Budowa drogi wojewódzkiej klasy G - zachodniej obwodnicy Mławy na odcinku między ulicą Gdyńską a nowoprojektowaną drogą krajową S7 - zadanie ubiega się o dofinansowanie unijne z programu operacyjnego Fundusze Europejskie dla Mazowsza 2021-2027 – nr postępowania 065/24

Działając na podstawie **art. 135 ust. 1, ust. 2, i ust. 6** ustawy Prawo zamówień publicznych (Dz.U. z 2024 r. poz.1320) Mazowiecki Zarząd Dróg Wojewódzkich w Warszawie uprzejmie Państwa informuje, iż otrzymał zapytania do Specyfikacji Warunków Zamówienia, na które niniejszym udziela odpowiedzi.

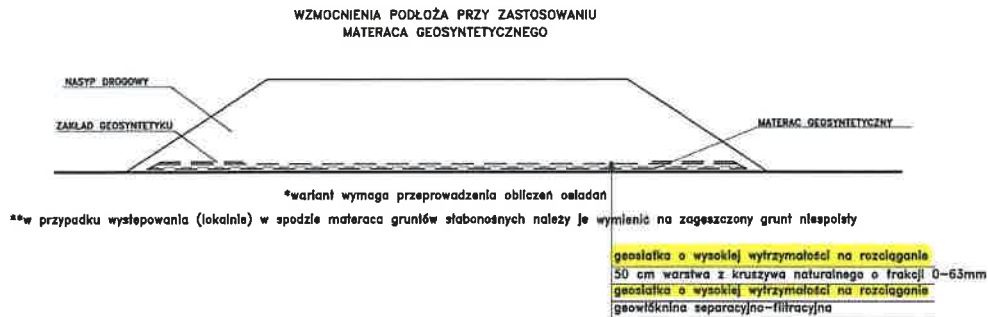
Dotyczy: wzmocnienie podłoża przy zastosowaniu materaca geosyntetycznego. Na rys. „schematy wzmocnień podłoża” jest podane jedynie, że do materaca geosyntetycznego należy zastosować „geosiatkę o wysokiej wytrzymałości na rozciąganie”, prosimy o uszczegółowienie informacji dotyczącej jaki materiał należy zastosować i podanie wymaganego parametru wytrzymałości na rozciąganie.

W załączeniu do odpowiedzi Zamawiający przekazuje STWiORB D 02.04.10 Wzmocnienie podłoża-materac geosyntetyczny, w którym opisano wszystkie niezbędne dane umożliwiające realizację materaca geosyntetycznego.
